**„Muzeum regionu Valašsko, p. o. - zámek Kinských ve Valašském
Meziříčí – vybudování depozitářů a expozic“**

Z m ě n o v ý l i s t

číslo: **ZL č. 4**

„Soubor oceněných změn stavby č. 4.1 až 4.23“

Oprava vnějších omítek

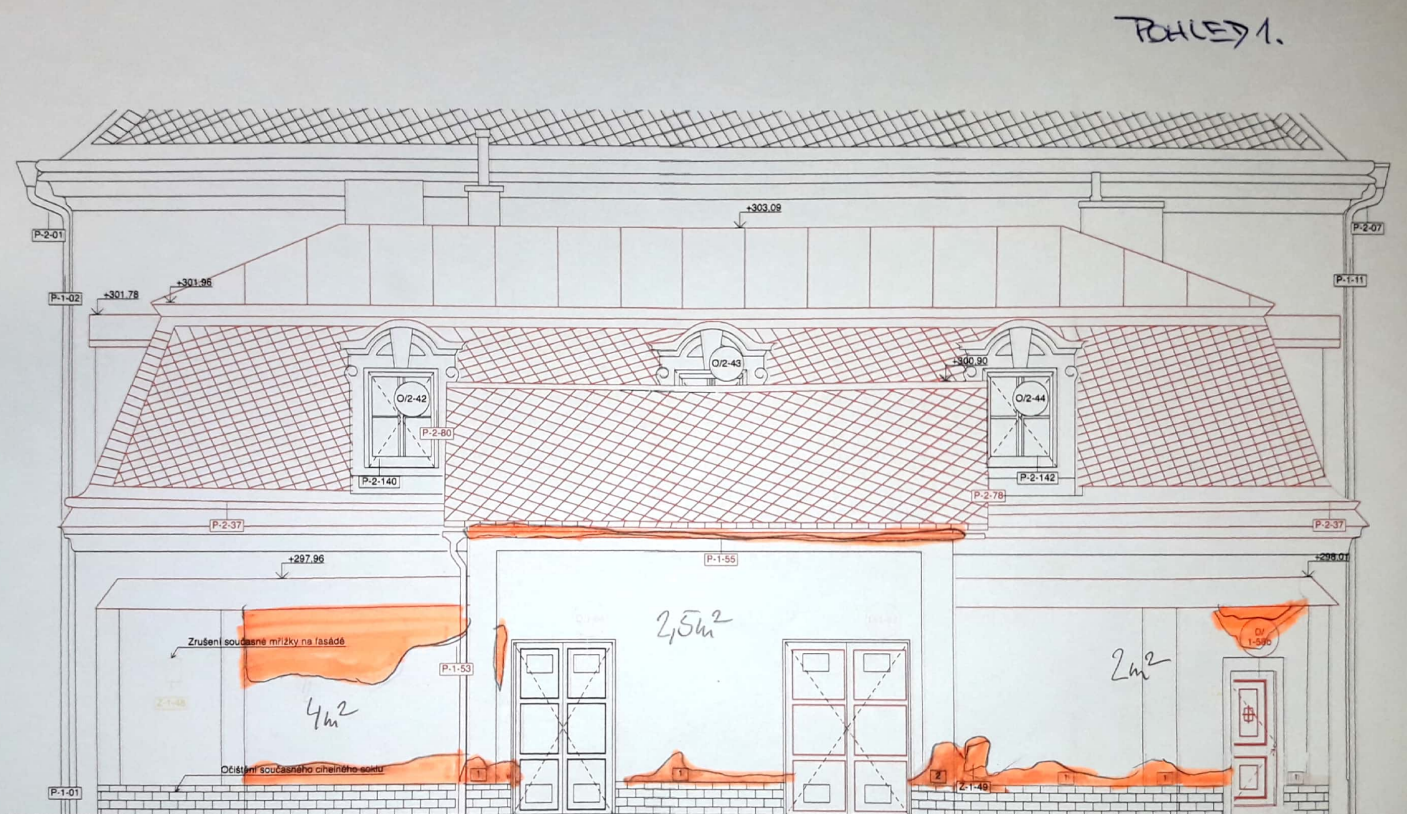
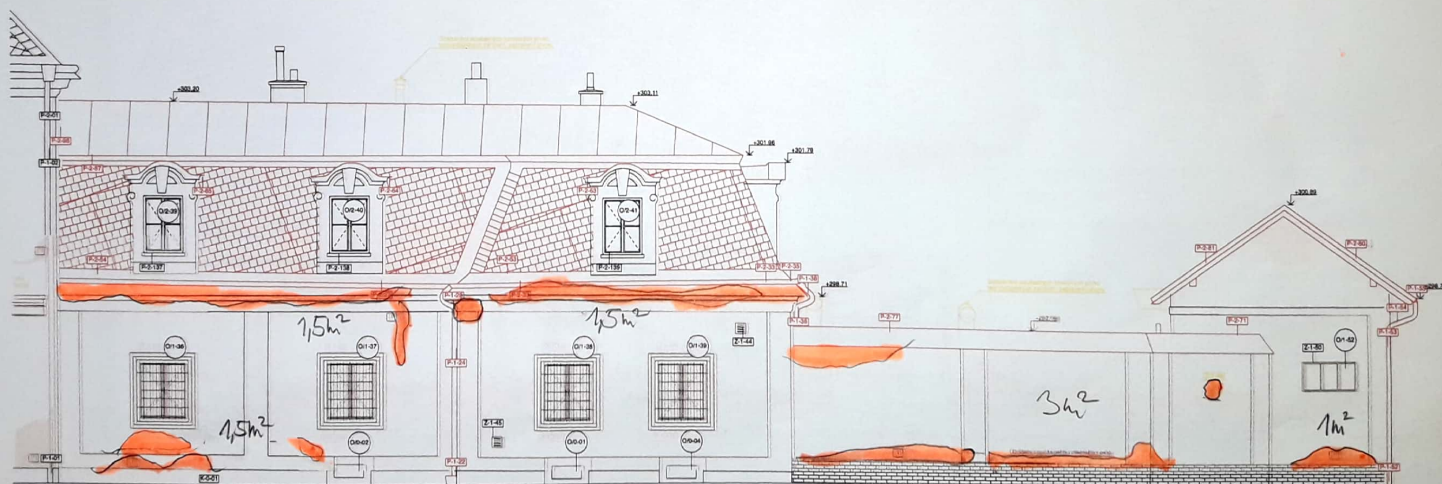
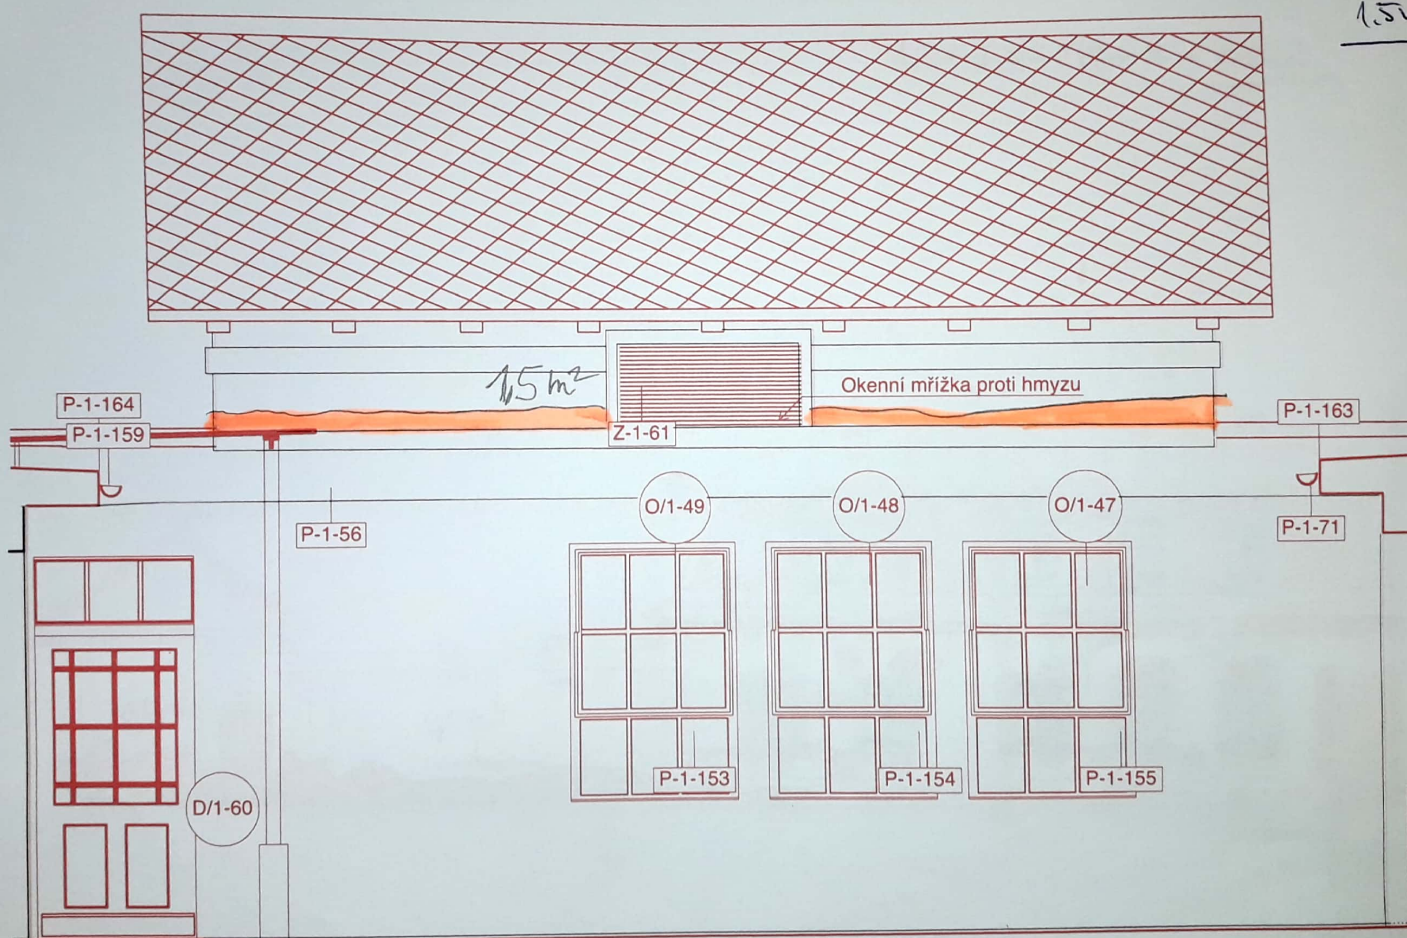
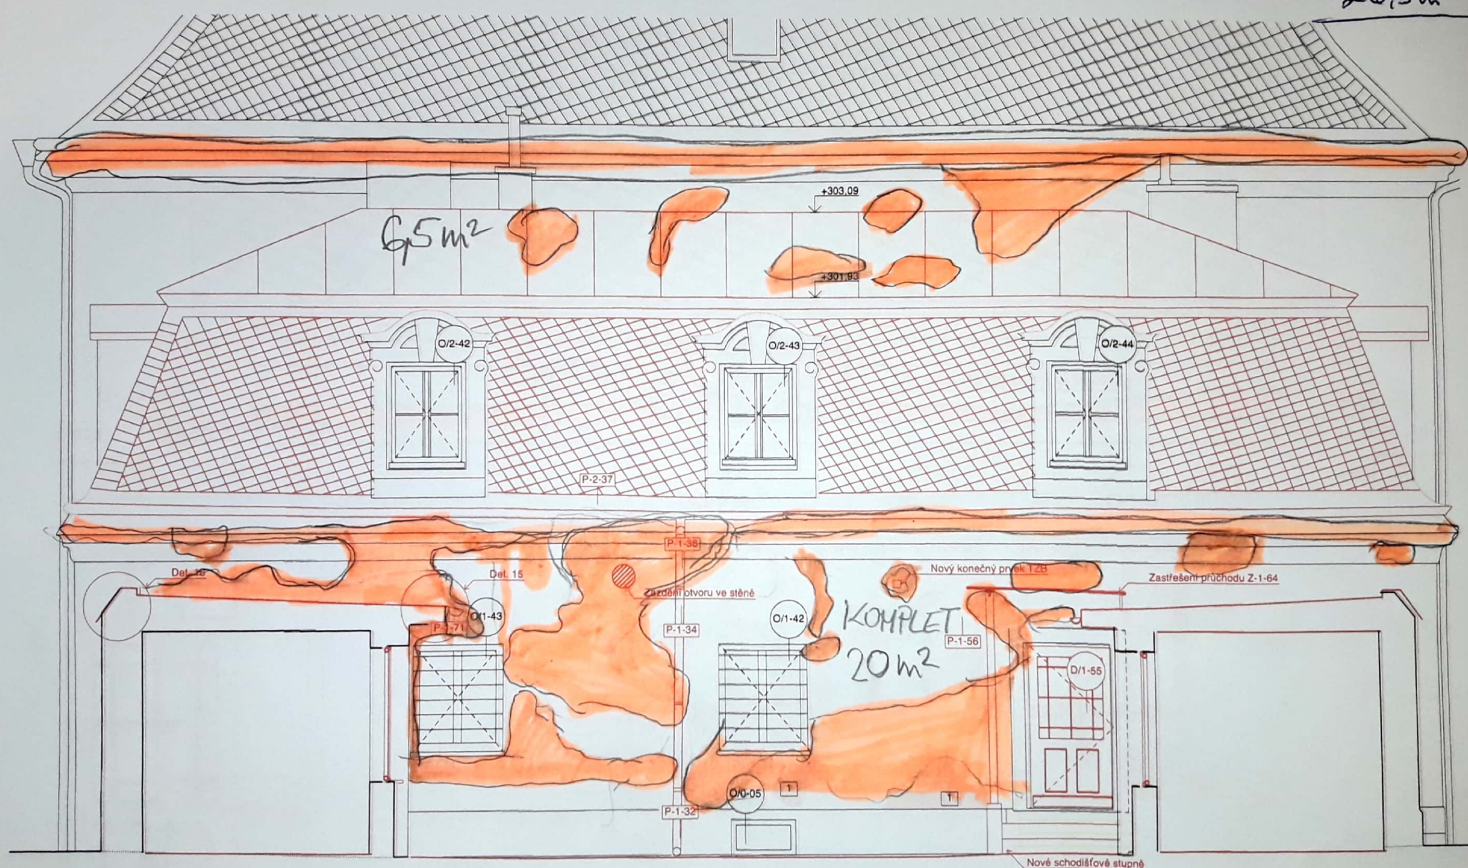
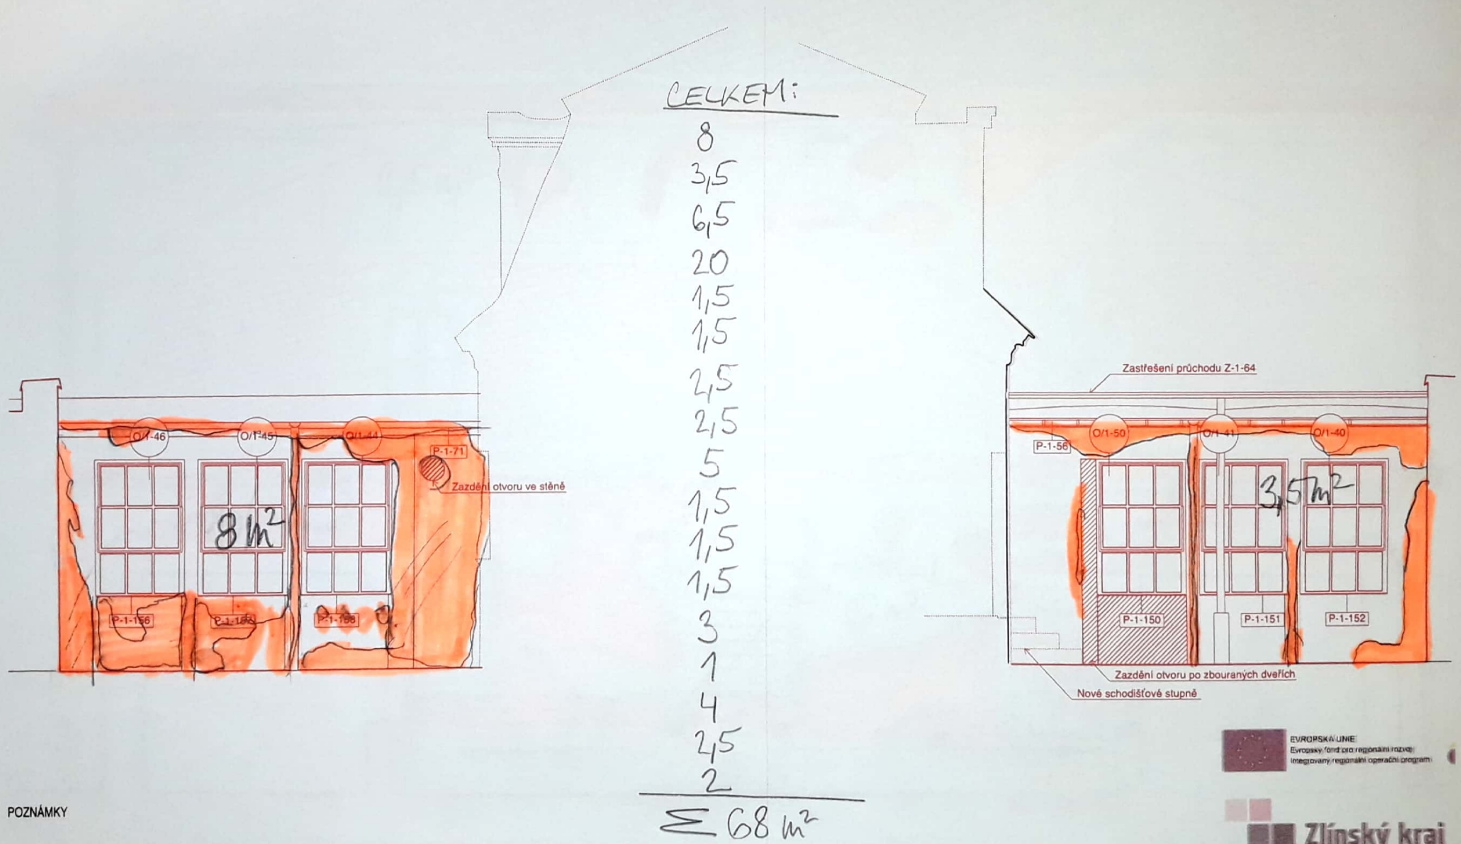
Změna č. 21 - Oprava vnějších omítek

- Po provedení oprav zjištěných defektních míst fasádní omítky byly zjištěny skutečně provedené plochy. Po srovnání s výkazem výměr bude rozsah adekvátně cenově navýšen.
- viz příloha – výpočet skutečné výměry. Řešeno v zápise z KD č. 56.11. ze dne 24. 3. 2021

Změna č. 21 Oprava vnějších omítek

- Provedení opravy fasády s navýšením množství oproti předpokladu

Doplnění HEB 3. NP

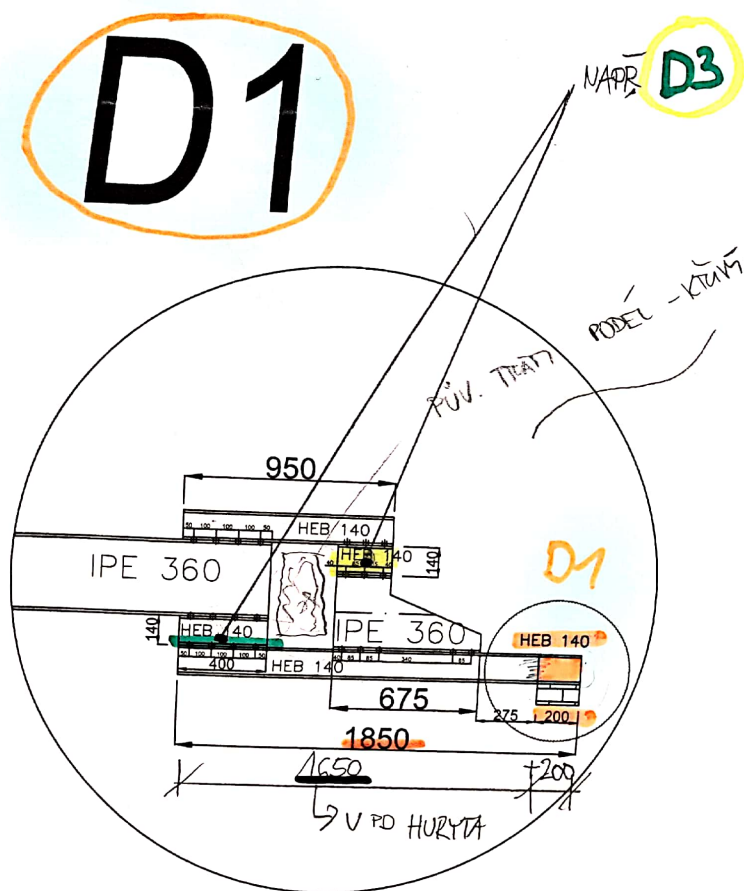
Změna č. 23 - doplnění HEB ve 3. NP

- Při realizaci hlavní nosné konstrukce pro podlahy 3. NP byla po odstranění původních půdních vestaveb zjištěna nálezořová situace – nerovnosti podkladních stavebních konstrukcí. Tyto byly nutné konstrukčně vyřešit doplněním ocelových prvků pro provedení potřebných výměn, které budou použity pro nápravu zjištěné problematiky.
Po demontáži půdní vestavby a po zaměření skutečných pozic trámy bude nutno přizpůsobit navrženou ocelovou konstrukci aktuálnímu stavu použitím doplňujících ocelových profilů řešících odchylky od předpokladu PD
- Řešeno v zápise z KD č. 56 bod 56.9. ze dne 24. 3. 2021, viz návrh statika

Změna č. 23 Doplnění HEB ve 3.NP

- Navržení způsobu řešení výměn z ocelových prvků
- Doplnění ocelové konstrukce a propojení pomocí spojovacího materiálu
